ADFC Dresden e.V. • Bischofsweg 38 • 01099 Dresden •

03. März 2016

Planung und Untersuchung zur Anbindung der Marienbrücke an den Elberadweg auf Neustädter Seite

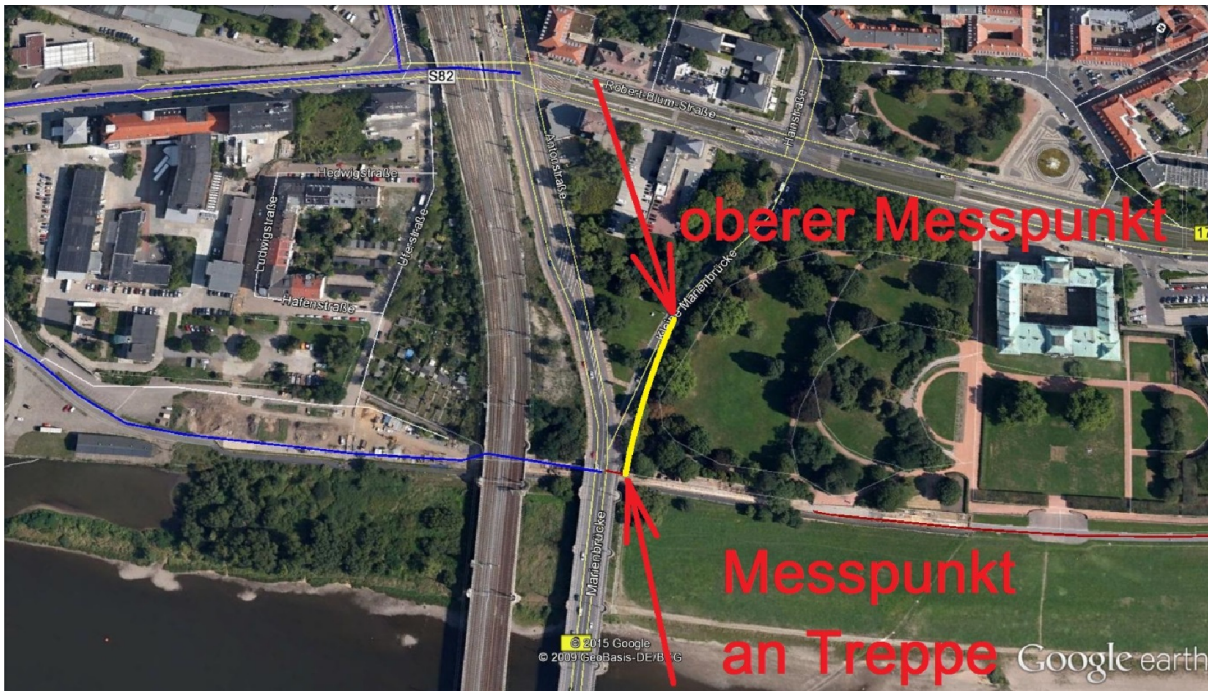
Als verkehrstechnisch besonders effektiv und attraktiv ist der Bau einer Radverkehrsrampe auf der östlichen Seite der Marienbrücke direkt neben der Kleinen Marienbrücke zu bewerten. Diese Anbindung sollte bei der Planung Priorität erhalten, um den bisherigen Fahrrad-Gegenverkehr auf der Westseite der Marienbrücke zukünftig zu vermeiden.

Der Bau einer Radverkehrsrampe direkt neben der Kleinen Marienbrücke würde in der Randlage des Palaisgartens stattfinden und den Charakter der Parkanlage nicht wesentlich beeinträchtigen. Sämtliche Gehwege innerhalb der Parkanlage können erhalten bleiben und würden weiterhin ausschließlich durch Fußgänger genutzt werden.

Die Eingriffe in den gegenwärtigen Bestand der Bepflanzung der Parkanlagen können relativ gering gehalten werden, indem die Radverkehrsrampe geständert errichtet wird, also nicht auf einem Erdwall, sondern auf Pfeilern mit ausreichend stabilen unterirdischen Fundamenten. Nach Errichtung der Rampe können in unmittelbarer Nähe der Rampe Ersatzpflanzungen stattfinden. Auch die Rampenanlage selbst könnte zumindest im Bereich der Stützpfeiler und außen an den Geländern begrünt werden und damit unauffällig in die Pflanzenwelt der Parkanlage eingefügt werden.

Der Durchbruch der Mauer im Bereich der Parkanlage zur Einrichtung einer Zufahrtsrampe erscheint insofern vertretbar, als es in unmittelbarer Nähe bereits den Mauerdurchbruch für eine Treppe gibt. Denkbar ist auch, die Rampe in diesem unteren Bereich am Mauerdurchbruch gleichermaßen für die barrierefreie Nutzung durch mobilitätseingeschränkte Fußgänger zwischen Palaisgarten und Elberadweg anzubieten.
